Mission régionale d'autorité environnementale
CORSE

Avis délibéré
de la Mission régionale d'autorité environnementale
Corse
sur le projet de centrale photovoltaïque sur la commune
d'Antisanti

N° MRAe
012641/AP

Figure 2 : Localisation et plan du projet (source : étude d'impact)

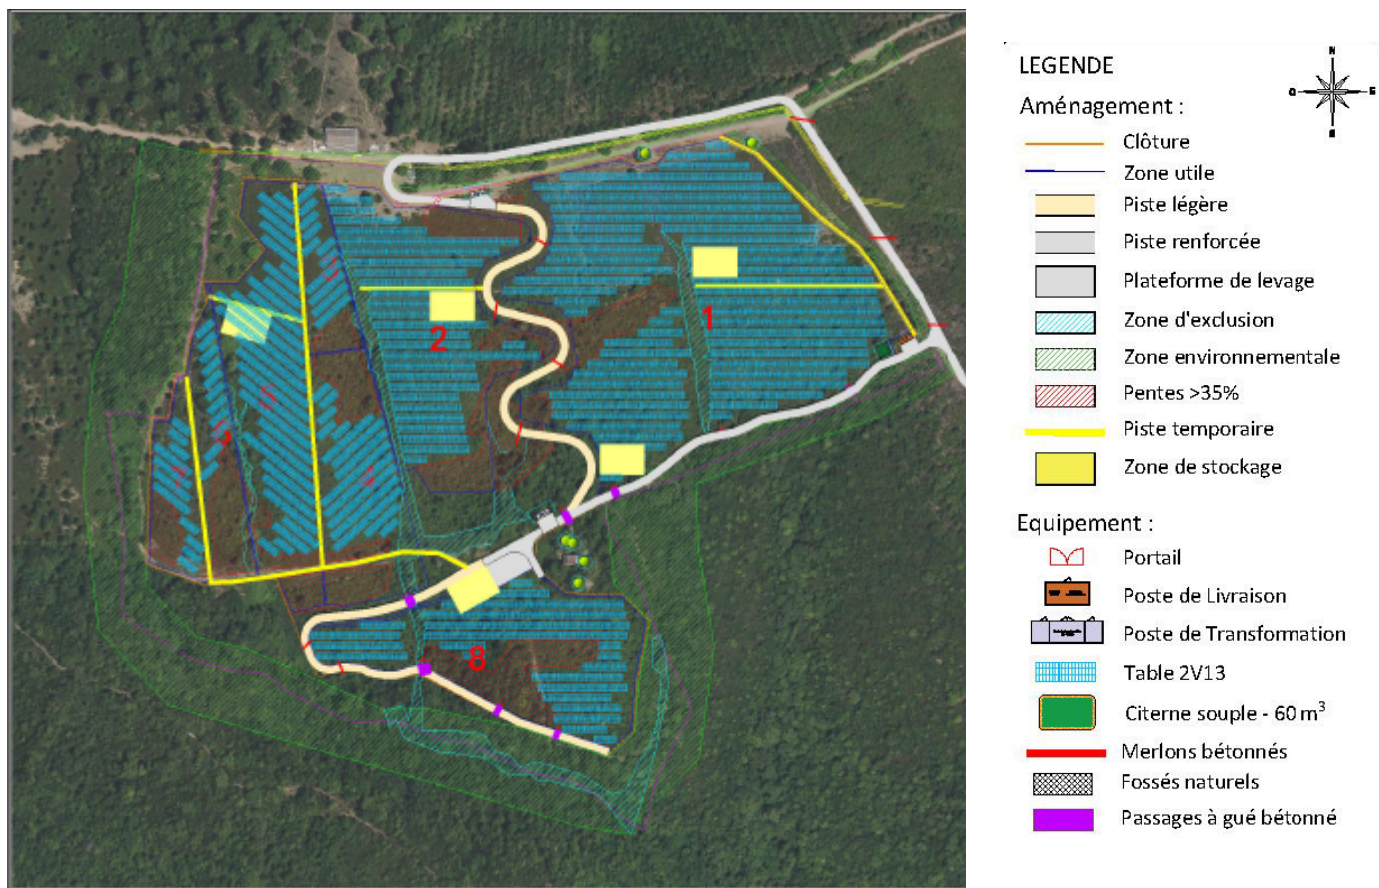
L'emprise de la centrale s'étend sur 12,6 ha. A cette superficie, s'ajoutent 13 ha de zones soumises aux obligations légales de débroussaillage, portant l'impact total à 25,6 ha. La MRAe considère que les incidences environnementales des OLD (défrichement, puis débroussaillage en cours d'exploitation) font partie du périmètre d'étude du projet.

La MRAe s'interroge également sur la surface totale impactée (25,6 ha) par rapport à la faible surface annoncée pour les seuls modules photovoltaïques (de l'ordre de 3,9 ha selon le dossier, en raison du très fort rendement de conversion électrique annoncé pour ces panneaux) et en conséquence sur l'efficacité de ce projet en matière de production d'ENR et de gain en termes d'effet de serre, au regard de son impact foncier.

La structure sera équipée d'un poste de transformation et d'un poste de livraison. Enfin, le site sera traversé par une piste de 425 m desservant le poste de transformation. Les autres pistes (périphériques et internes) représentent une longueur de 360 m. Le projet prévoit également l'implantation d'une citerne de 60 m³ d'eau dédiée à la défense incendie.

Concernant le raccordement du poste de livraison au réseau public électrique, deux possibilités sont envisagées : le nouveau poste source de Pancheraccia, situé à environ 13 km, et le poste source de Ghisonaccia, situé à environ 17,4 km. Le tracé définitif sera proposé par EDF SEI après obtention du permis de construire du projet.

La MRAe note que l'étude d'impact aborde succinctement ce sujet, sans analyser les incidences de ce raccordement, notamment en phase travaux avec l'enfouissement des câbles jusqu'au poste source qui sera finalement retenu. Le dossier n'indique pas non plus si les postes sources envisagés disposent des capacités suffisantes pour accueillir ce nouveau raccordement ou s'ils devront faire l'objet d'aménagements complémentaires pour pouvoir absorber la puissance de ce nouveau parc.

La MRAe recommande de reconsidérer le périmètre du projet en y incluant le raccordement de la centrale au réseau électrique et la surface des OLD. Elle recommande également d'établir un bilan des émissions de gaz à effet de serre du projet, sur la durée de vie de la centrale, incluant la fabrication des panneaux, les défrichements nécessaires (25,6 ha) - qui représentent une perte de puits carbone - et le démantèlement final.
